RAPPORT DE VÉRIFICATION

(Code du travail : Art R.4226-16)
Rapport de vérification périodique

N° de rapport : 134259150-002-1 - ERT
Date : 01/10/2025

Lieu d'intervention :
INTERNAT MEDECINE
1 AVENUE JEAN POULHÈS
31059 TOULOUSE 09

Internat médecine - Rez-de-chaussée - Cuisine

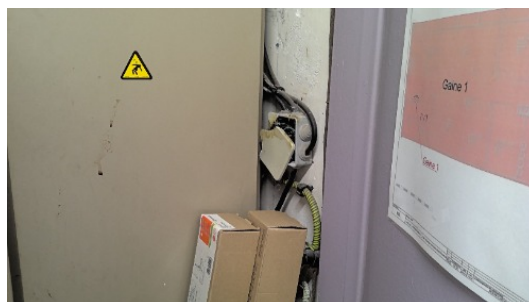
Dans la gaine électrique

7

R. 4215-03
NF C15-100_Ed2002 : 411

Boîte(s) de raccordement ouverte(s)
(P) Remettre en place le(s) couvercle(s)

➤ Coffret Cuisine

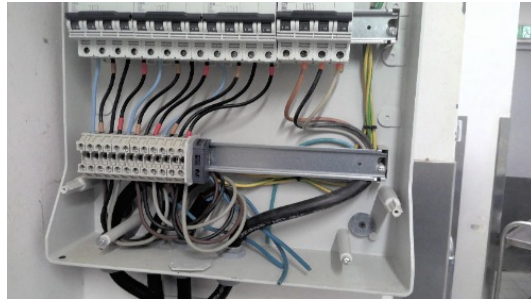
- Grillade droite

9

R. 4215-03
NF C15-100_Ed2002 : 411

Câble(s) avec connexions accessibles non IP2x (dominos, connecteurs type borne automatique, etc...)

(P) A placer sous boîtier de degré IP adapté à l'environnement (mini IP2x)

Internat médecine - Rez-de-chaussée - Gaine technique entrée

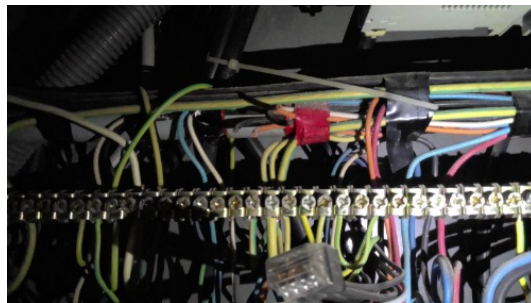
En haut de l'armoire

13

R. 4215-03
NF C15-100_Ed2002 : 411

Câble(s) inutilisé(s), extrémité(s) nue(s) hors tension
(P) A supprimer d'urgence ou placer les extrémités sous boîte de jonction IP2x

➤ **Appareil éclairage - RIM224**

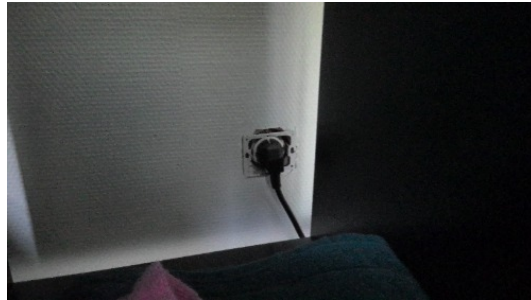
Salle de bain chambre 21

19

R. 4215-11
NF C15-100_Ed2002 : 512

Verrine (ou vasque) absente
(P) A remettre en place

➤ Appareil éclairage - RIM306

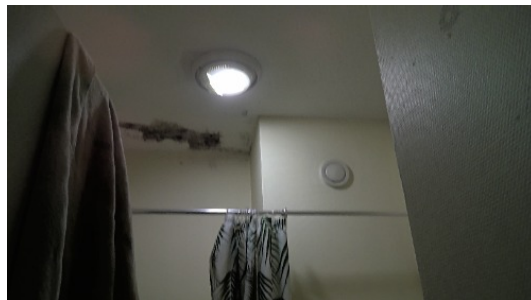
Eclairage chambre 46

23

R. 4215-03
NF C15-100_Ed2002 : 411

Les connexions sont sous tension et accessibles au toucher
(P) A placer sous boîtier de degré IP adapté ou isolation IP2x mini

➤ Appareil éclairage - RIM318

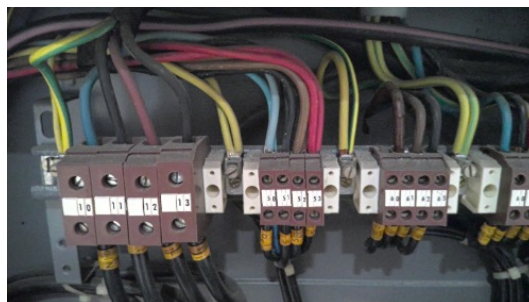
Salle de bain chambre 54

25

R. 4215-11
NF C15-100_Ed2002 : 512

Verrine (ou vasque) absente
(P) A remettre en place
